改善箇所説明図

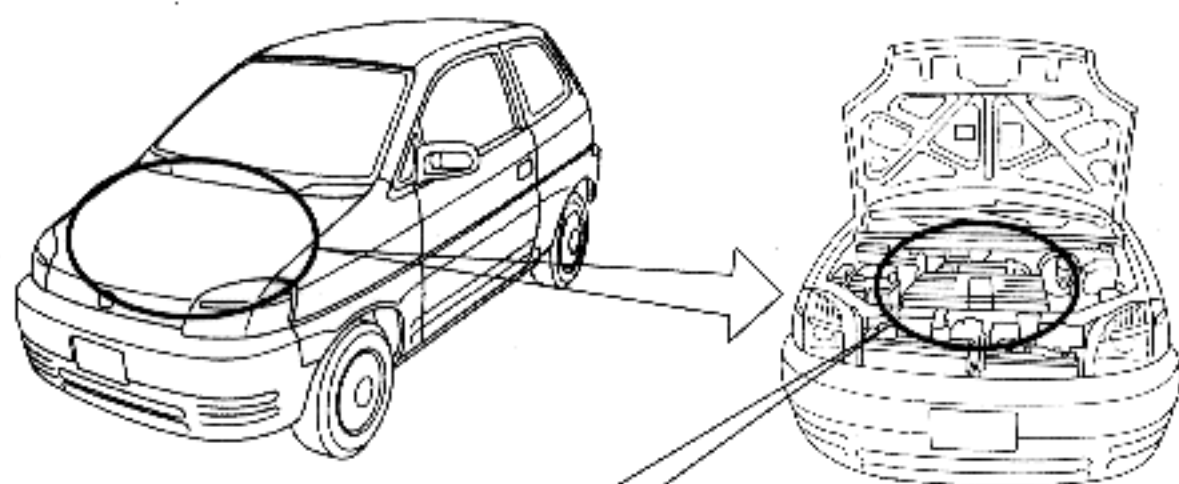
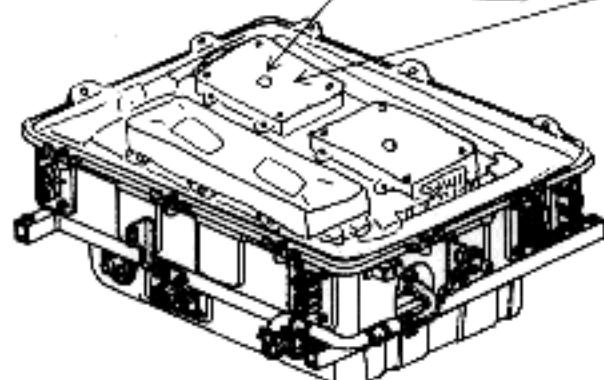
不具合発生箇所

原動機（モータ）を制御するコンピュータのプログラムが不適切なため、バッテリー電圧が低い状態において、中高速領域（時速80km/h以上）で走行中に頻かにアクセルペダルを戻した場合、モータ制御システム警告灯が点灯して、予期せぬ減速に至るおそれがある。

全車両、当該コンピュータを対策品と交換する。

不具合品：1KX30 PBX 006

対策品：1K000 PBX 013

識別：コンピュータ上面に黄色ペイントを塗布する。
